Mission régionale d'autorité environnementale

**Avis délibéré sur le projet d'exploitation
d'une carrière à ciel ouvert de matériaux alluvionnaires
à LARONXE (Meurthe-et-Moselle) et MONCEL LES LUNEVILLE
de la société GRANULATS VICAT**

n°MRAe 2018APGE81

Figure 5 - Carte de synthèse des contraintes dans le secteur du projet
(source : Chapitre II Éléments d'impact)

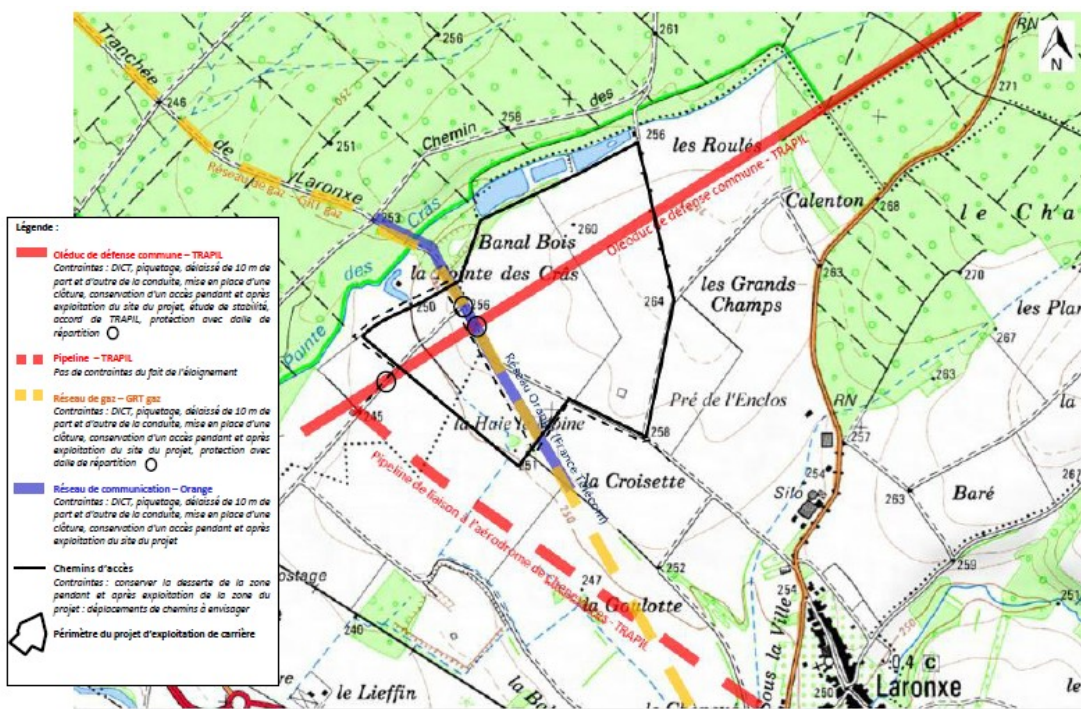
L'Autorité environnementale estime la zone relativement contrainte par la présence de ces canalisations et réseau de transport et s'interroge sur le choix d'implantation de cette carrière.

Elle recommande de justifier le choix d'implantation de cette carrière au regard de la présence de ces canalisations.

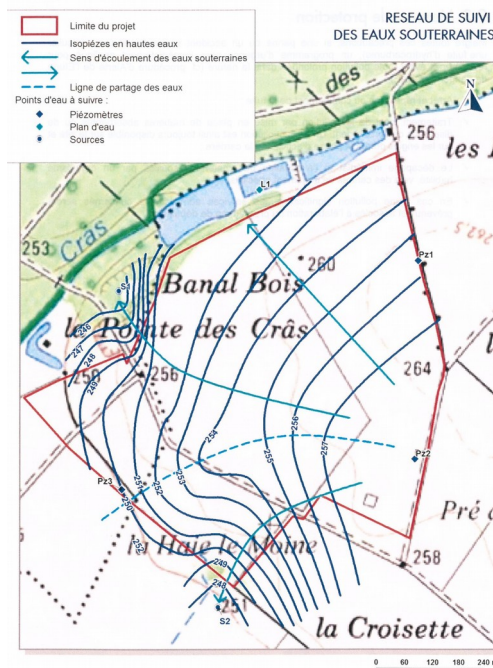
Pour autant, elle relève également l'imprécision de la carte piézométrique ci-dessus. La partie ouest présente par exemple des courbes isopièzes de cote supérieure à la cote des courbes de niveau du terrain naturel. Cette carte montre essentiellement que les eaux souterraines sont, notamment dans la partie ouest, proches du terrain naturel. L'engagement de l'exploitant d'exploiter le gisement, 50 cm, au-dessus de la cote de hautes eaux décennales semble dès lors limiter fortement le volume de gisement pouvant être extrait.

Considérant l'engagement de l'exploitant à n'exploiter que la partie du gisement situé 50 cm au-dessus de la cote de hautes eaux décennales, et que le remblaiement par des déchets inertes est très préférable hors d'eau, **L'Autorité environnementale recommande à l'Inspection dans ses propositions et à l'autorité préfectorale dans ses prescriptions de fixer le plancher d'exploitation de la carrière à 50 cm au-dessus de la surface piézométrique définie sur la carte « Réseau de suivi des eaux souterraines » ci-dessus.**
